Załącznik nr 2 do protokołu z posiedzenia Gminnej Komisji Urbanistyczno – Architektonicznej w Supraślu w dniu 16 listopada 2020 r.

Sprawozdanie z posiedzenia Gminnej Komisji Urbanistyczno – Architektonicznej w Supraślu (dalej zwanej w skrócie: Komisja) wraz z przedstawieniem opinii nadesłanych po posiedzeniu w sprawie zagospodarowania terenu przy Rynku Kościuszki w Supraślu (parcela między ul. Cieliczańską, ul. Zieloną i pierzeją rynku).

Burmistrz Supraśla zwołał posiedzenie Gminnej Komisji Architektoniczno – Urbanistycznej, którego celem było zaopiniowanie koncepcji projektowej zagospodarowania terenu przy Rynku Kościuszki w Supraślu (parcela między ul. Cieliczańską, ul. Zieloną i pierzeją rynku), sporządzonej przez Panią dr inż. arch. Justynę Zalewską – Grycuk

KONCEPCJA PROJEKTOWA - "Architekt" WIDOK OD STRONY ULICY CIELICZAŃSKIEJ - w tle kontury przeciwległej zabudowy

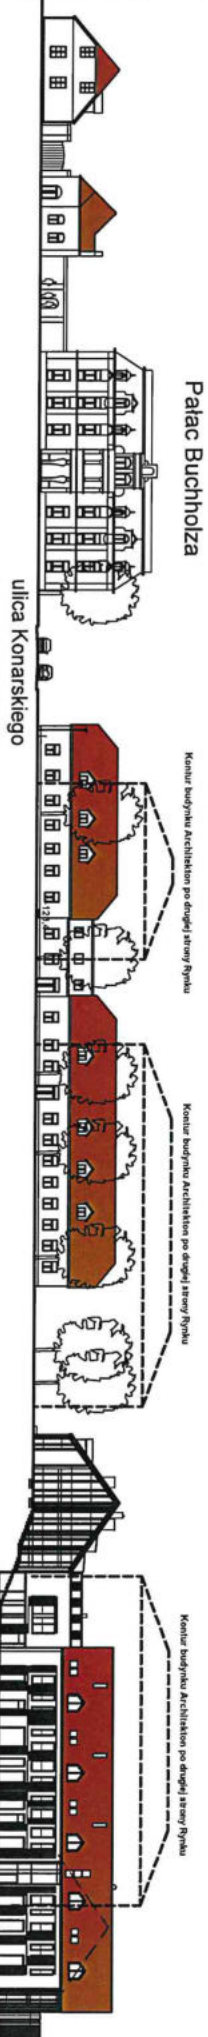
Członkowie podkreślili, że skala rozwiązań projektowych nie jest dopasowana do istniejącej zabudowy. Pani Jadwiga Szczykowska - Załęska zasugerowała, żeby Pałac Buchholza wytyczał maksymalną wysokość na rynku i pozostał dominantą. Pan Bartosz Czarnecki zauważył, że opiniowana propozycja gabarytowo, zrównałaby się z Pałacem Archimandrytów i byłaby dwukrotnie wyższa niż Pałac Buchholzów, który jest i powinien zostać dominantą na Rynku Kościuszki, jednak wcale nie musi dominować wysokością. Trzeba zwrócić uwagę na skalę przy projektowanej zabudowie, na co też zwrócił Pan Tomasz Ołdytowski.

Pan Zbigniew Baum i Pan Piotr Łodziński załączyli pierzeje rysunkowe Rynku Kościuszki i ul. Cieliczańskiej w odniesieniu do gabarytów zaproponowanych przez Panią Justynę Zalewską – Grycuk w swojej koncepcji projektowej.

- dwie kondygnacje naziemne + poddasze użytkowe, wysokość do okapu 7 m, wysokość do kalenicy 12 m (Zbigniew Baum, Piotr Łodziński, Agnieszka Januszkiewicz)
- trzy kondygnacje, z opcją czwartej kondygnacji na poddaszu, zachowując wysokość do 12 m (Bartosz Czarnecki)
- wszystkie budynki mieszkalne o jedną kondygnację niższe (Stanisław Łapieński – Piechota)
- okap na wysokości 3 m, a pierzeja przyrynkowa w skali „Zajmy”, cofnięcie wyższej zabudowy w głąb kwartału (Aleksander Bielski)
